OGGETTO: PROPOSTA DI PIANO ATTUATIVO IN VARIANTE AL PGT VIGENTE NELL'AMBITO DENOMINATO PA1-RE 01 EX KANTAL NEL PIANO DELLE REGOLE – ESITO SECONDA SEDUTA CONFERENZA DI SERVIZI RELATIVA AL PROGETTO PRELIMINARE DELLE OPERE DI URBANIZZAZIONE

OGGETTO: PROPOSTA DI PIANO ATTUATIVO IN VARIANTE AL PGT VIGENTE NELL'AMBITO DENOMINATO PA1-RE 01 EX KANTAL NEL PIANO DELLE REGOLE – INDIZIONE DELLA CONFERENZA DI SERVIZI RELATIVA AL PROGETTO PRELIMINARE DELLE OPERE DI URBANIZZAZIONE E RIQUALIFICAZIONE VIABILISTICA

**Oggetto: Proposta di Piano Attuativo in variante al PGT vigente nell'ambito denominato PA1-RE 01 EX KANTAL nel Piano delle Regole - Indizione della Conferenza di Servizi relativa al progetto preliminare delle opere di urbanizzazione e riqualificazione viabilistica.
NOTA GRUPPO CAP**

Oggetto: Proposta di Piano Attuativo in variante al PGT vigente nell'ambito denominato PA1-RE 01 Ex Kantal nel Piano delle Regole – Indizione della Conferenza di Servizi relativa al progetto preliminare delle opere di urbanizzazione e di riqualificazione viabilistica. **Parere di competenza.**

- Allegato 1.1 - Estratto Rete Fognatura
- Allegato 1.2 - Estratto Rete Fognatura
- Allegato 2.1 - Estratto Rete Acquedotto
- Allegato 2.2 - Estratto Rete Acquedotto

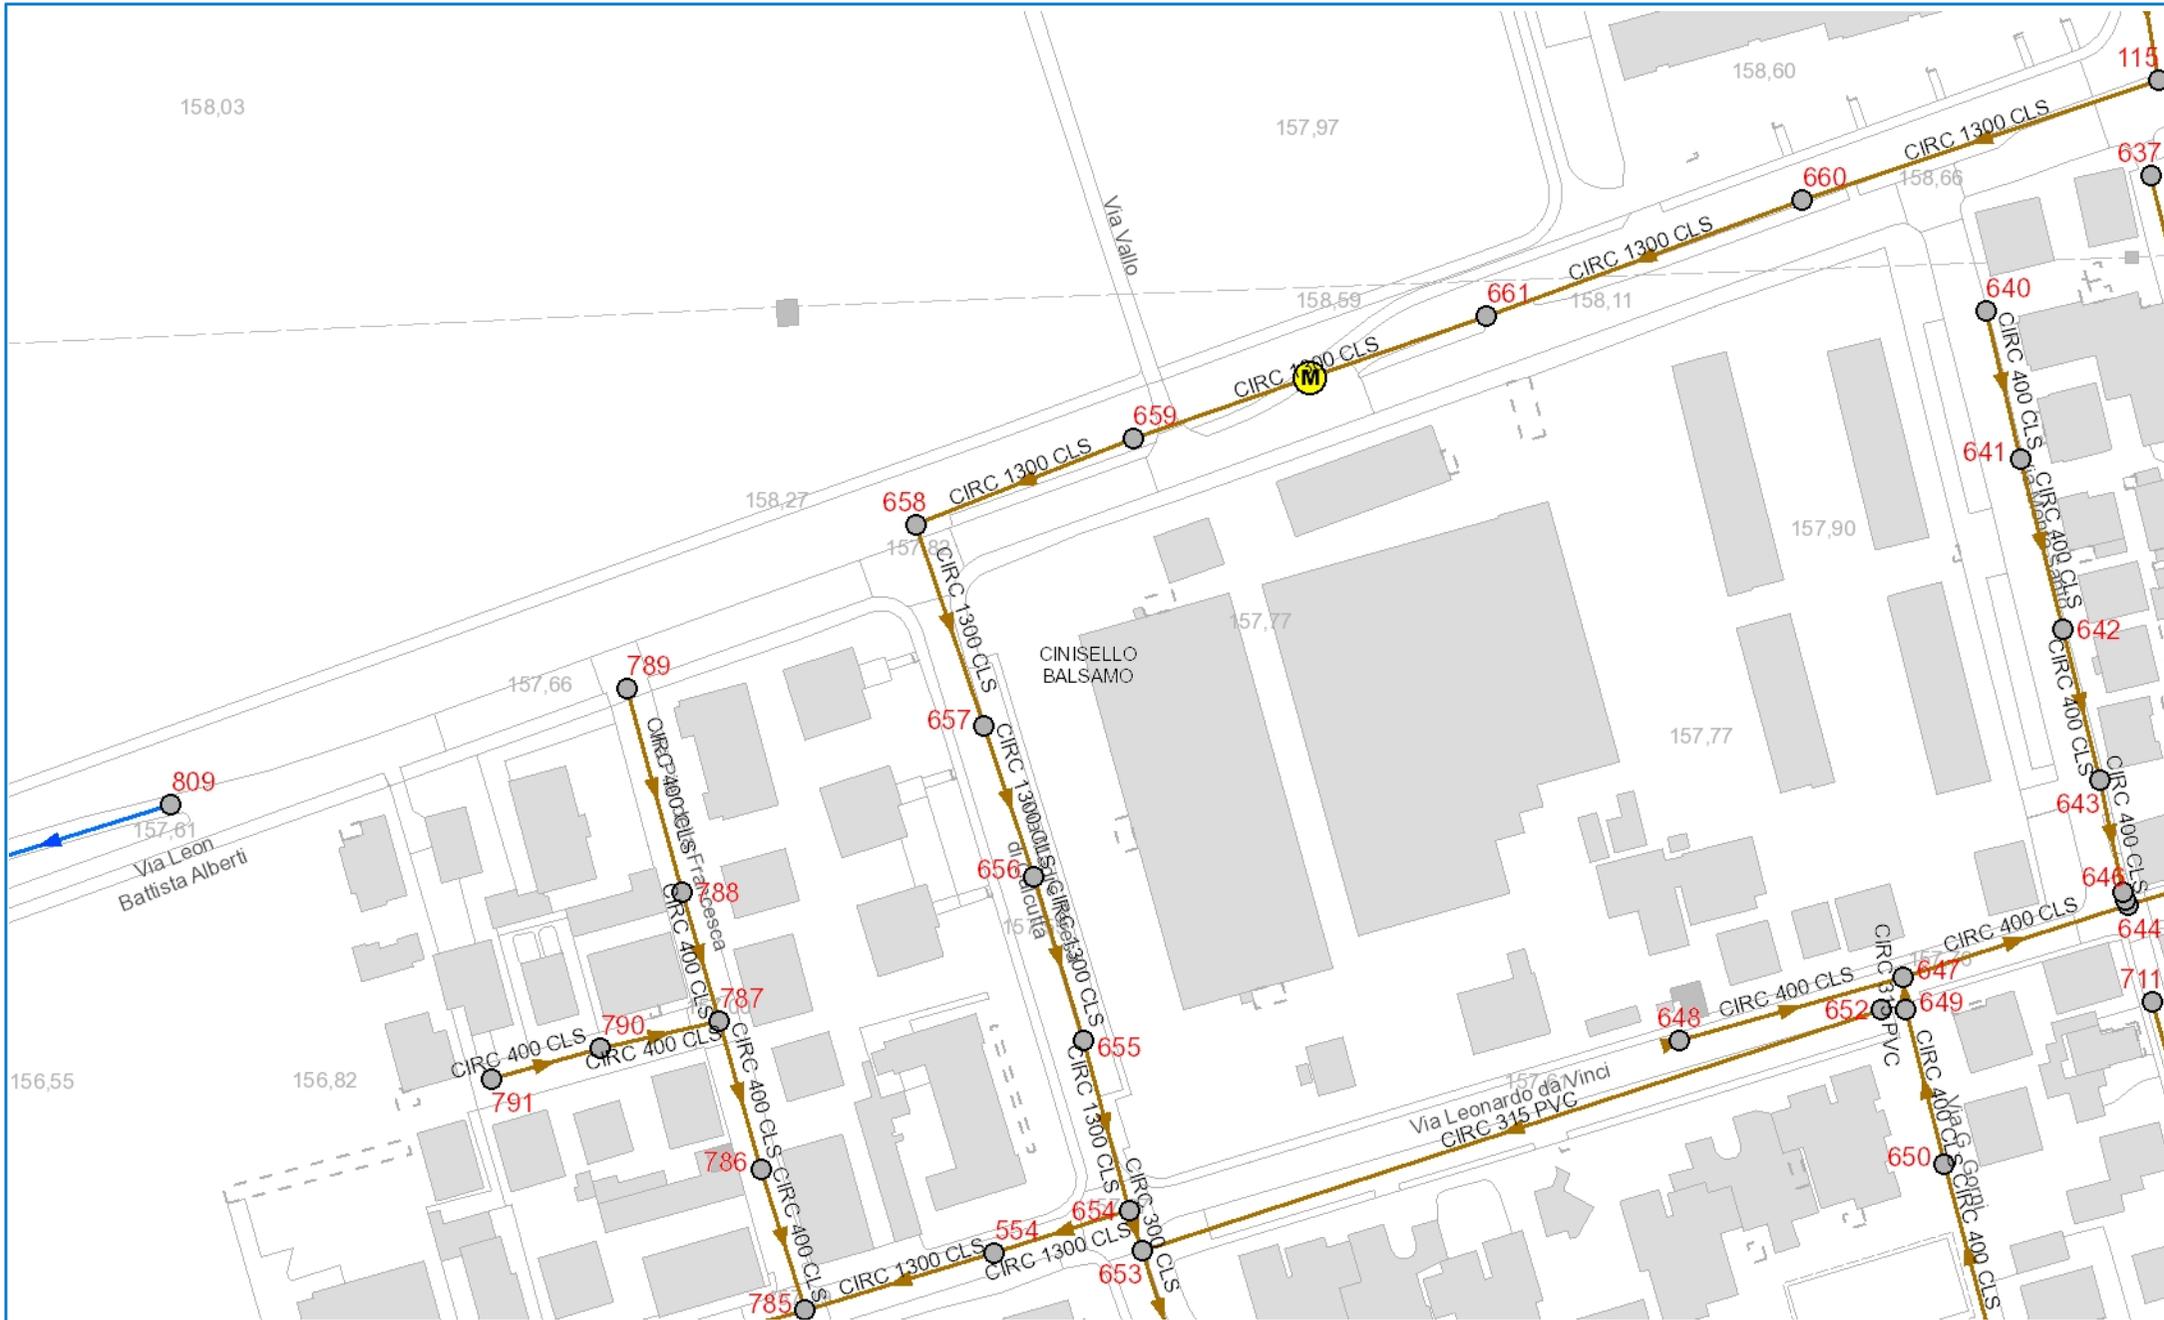
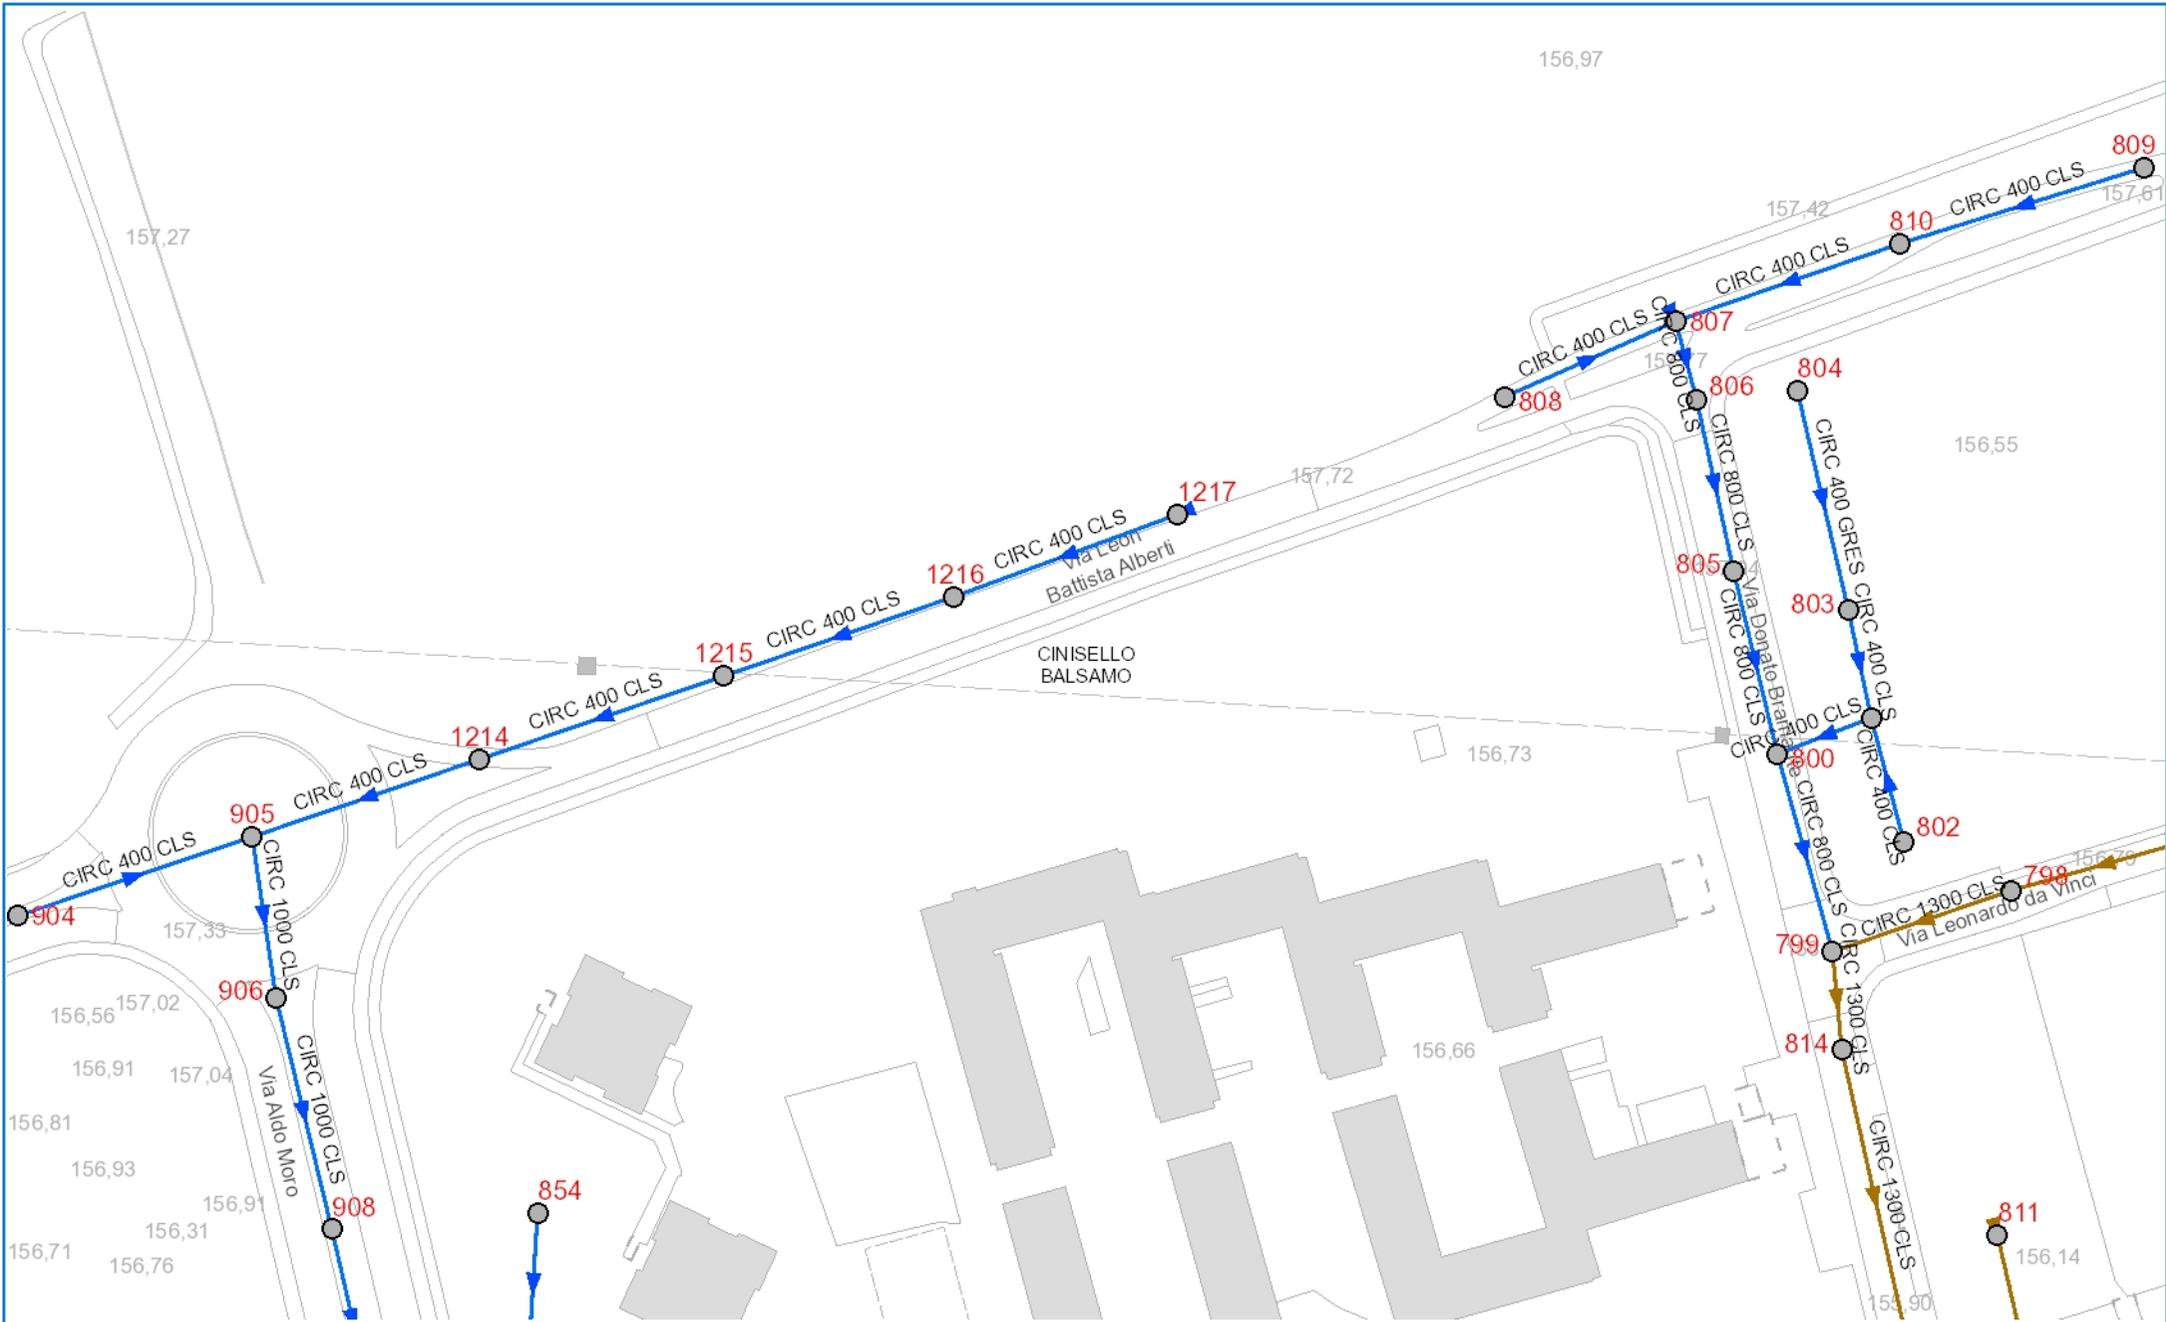
- in corrispondenza dell'area oggetto di intervento sono presenti reti fognarie e acquedottistiche in gestione a Gruppo CAP come rispettivamente da Allegato 1.1-1.2 e Allegato 2.1-2.2;
- **non sono stati trasmessi i fabbisogni idropotabili del Piano in termini di l/s e i relativi quantitativi scaricati in fognatura in termini di l/s, necessari allo Scrivente Gestore per le valutazioni di compatibilità dell'intervento in progetto con le reti acquedottistica e fognaria esistenti;**
- è prevista a progetto la realizzazione di un **parcheggio ad uso pubblico all'interno del comparto privato**, a riguardo del quale nella relazione "005_19_PA RTI_00 relazione tecnica illustrativa" si afferma che **rimarrà opera di proprietà privata, asservita ad uso pubblico;**
- **non è al momento prevista a progetto la realizzazione di opere fognarie in futura cessione al comune.**
